DELIBERAZIONE DEL DIRETTORE GENERALE F.F. n. 0000697 del 03/04/2025

PNRR – MISSIONE 6 “SALUTE” - “COMP. 2 - INNOVAZIONE, RICERCA E DIGIT. DEL SERVIZIO SANITARIO NAZIONALE, INV. 1.1: AMMODERN. DEL PARCO TEC. E DIGITALE OSPEDALIERO”, P. O. FOLIGNO “TRASFORMAZIONE DELL'AREA DESTINATA A SALA OPERATORIA PICCOLI INTERVENTI (SOPI) A AREA INTENSIVA, MEDIANTE INTERV. DI RISTRUTT. EDILE, ADEG. IMPIANT. E ACQUISIZIONE DI DOTAZIONI STRUMENTALI. ADEGUAMENTO DI N.10 POSTI LETTO DI PNEUMOLOGIA SIA ATTRAVERSO INTERV. IMP. (AERAULICO, ELETTRICO E GAS MEDICALI), SIA MEDIANTE L'ACQUISIZIONE DI DOTAZ. STRUMENTALI E NUOVA REALIZ. E DI N°5 POSTI LETTO DI TERAPIA SEMINTENSIVA ADIACENTI IL NUOVO PRONTO SOCCORSO”-CUP: F67H20003370001- APPROVAZIONE DEL PROGETTO ESECUTIVO E VALIDAZIONE

- Il Rapporto di Verifica ai fini della validazione del Progetto Esecutivo (prot. n. 71435 del 26/03/2025, vedi allegato) inerente l'intervento "Trasformazione dell'area destinata a Sala Operatoria Piccoli Interventi (SOPI) a area intensiva, mediante interventi di ristrutturazione edile, adeguamento impiantistico e acquisizione di dotazioni strumentali. Adeguamento di n.10 posti letto di pneumologia sia attraverso interventi

Stato Attuale – stralcio pianta piano secondo Terapia Intensiva

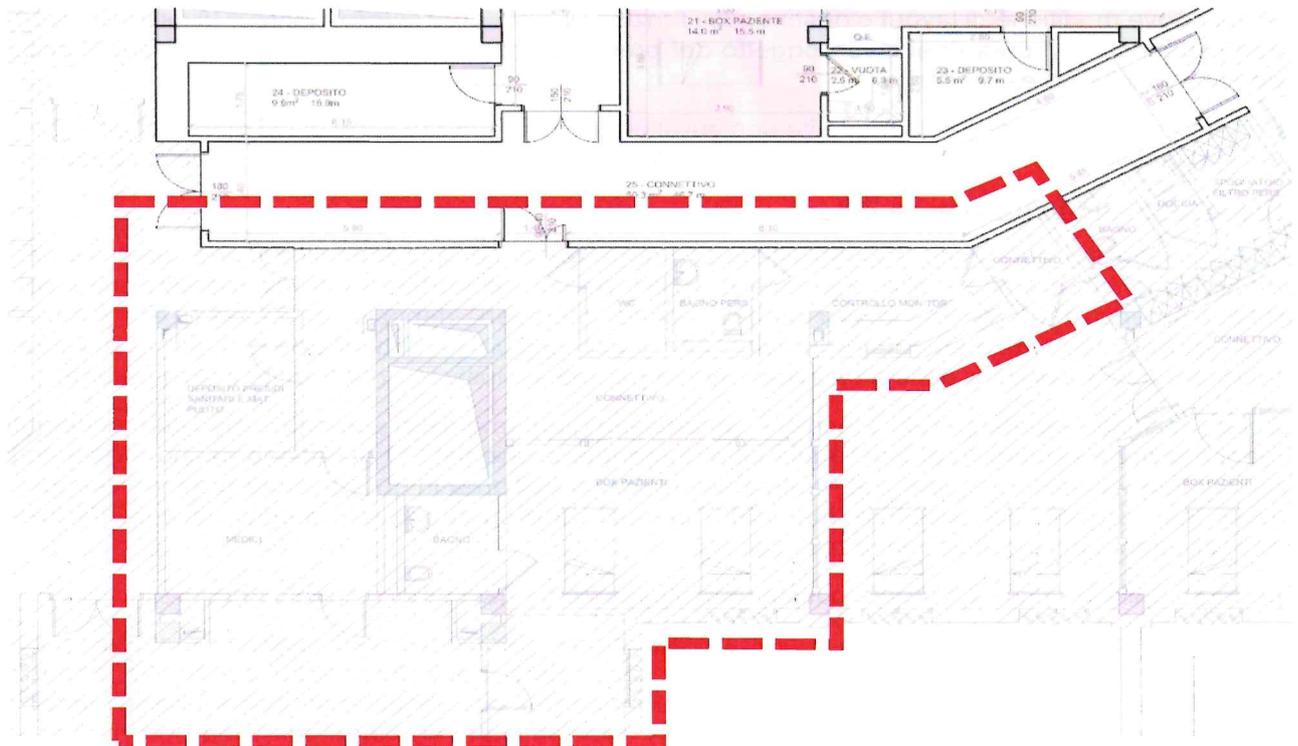
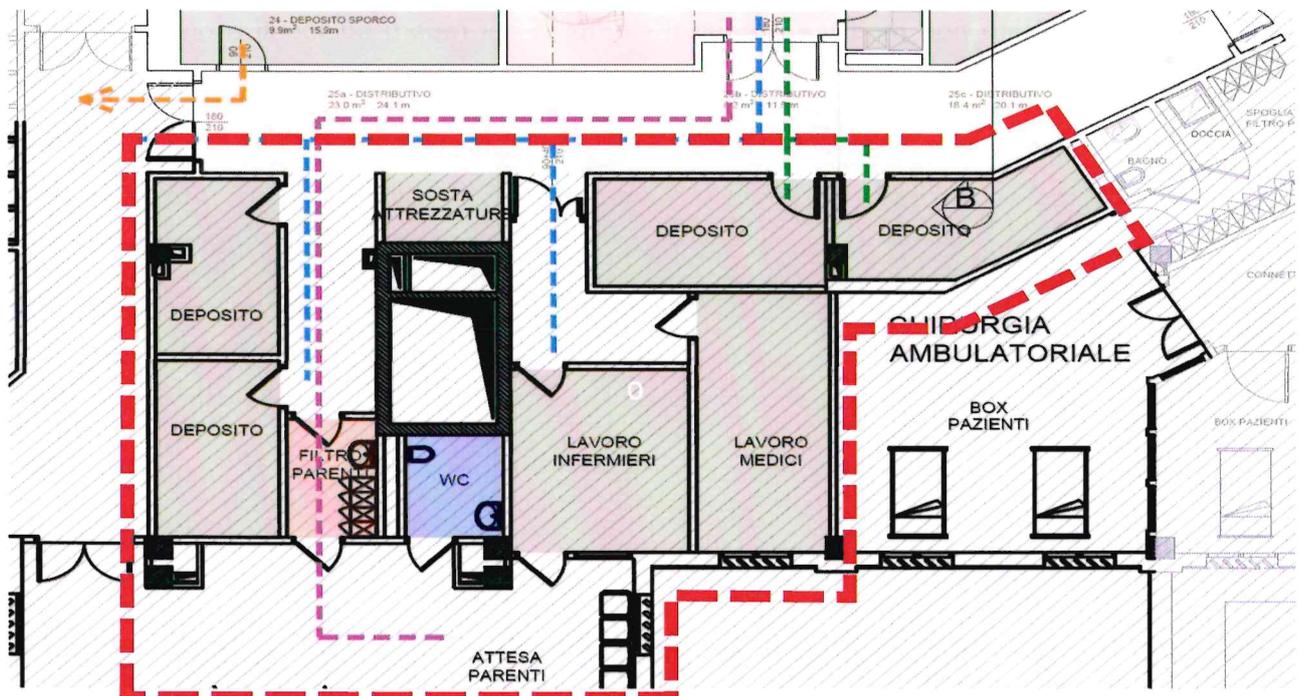
Il progetto in esame ha subito alcune modifiche al layout a seguito di richieste di aggiornamento dell'assetto sanitario. Le modifiche sono avvenute nel mese di Dicembre 2024 e hanno comportato, a parità di ambito di intervento, di prestazioni progettuali e di dotazioni attese, lievi spostamenti di carattere puntuale, sia a livello edile che a livello impiantistico, che non determinano significativi scostamenti di sorta.

Pertanto, si intende precisare come l'attuale assetto progettuale non impatti nei computi metrici estimativi edile e impiantistico, in quanto gli aggiornamenti fatti rispetto al precedente progetto non vanno a produrre scostamenti negli importi, bensì vanno a compensarsi con il progetto antecedente le modifiche di Dicembre 2024.
